FNP-Änderung „Freiflächenphotovoltaikanlage Brenner“ Nr. J-2022-1F

Behandlung der eingegangenen Stellungnahmen und Anregungen

Stand: Behördenbeteiligung (Anschreiben vom 06.04.2023, Frist bis 12.05.2023)

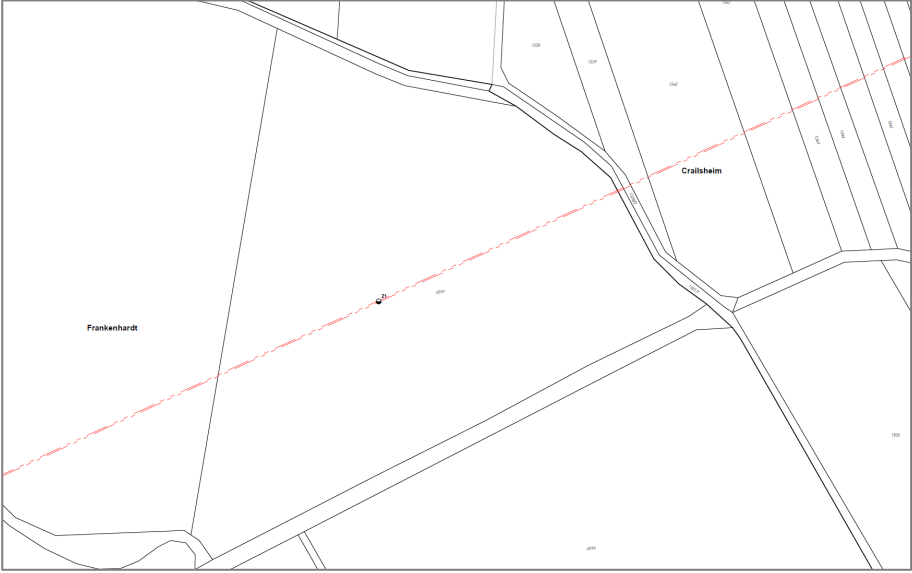
<p><u>Untere Forstbehörde:</u></p> <p>Grundsätzlich bestehen gegen die FNP-Änderung keine Bedenken, jedoch grenzt nördlich an den geplanten Geltungsbereich Wald an. Bei der folgenden konkreten Planung sollte darauf geachtet werden, mit den PV-Modulen und insbesondere mit Trafostationen o.ä. einen Waldabstand von 30m einzuhalten.</p>	<p>Wird zur Kenntnis genommen. Das Plangebiet wurde um den Waldabstand verkleinert.</p>
<p><u>Untere Flurneuordnungs- und Vermessungsbehörde:</u></p> <p>Die überplante Fläche grenzt an der nordöstlichen Seite direkt an das laufende Verfahren der Flurbereinigung Crailsheim-Jagstheim an, das dort angrenzende Graben-Flurstück Nr. 15051/1 der Gemarkung Jagstheim/Stadt Crailsheim gehört bereits zum Verfahrensgebiet. Andere laufende oder geplante Flurneuordnungsverfahren sind von der geplanten Flächennutzungsplanänderung „Freiflächenphotovoltaikanlage Brenner Nr. J-2022-1F in Frankenhardt“, VVG Crailsheim, ebenfalls nicht unmittelbar berührt. Es werden daher keine Bedenken oder Anregungen vorgebracht.</p>	<p>Wird zur Kenntnis genommen.</p>
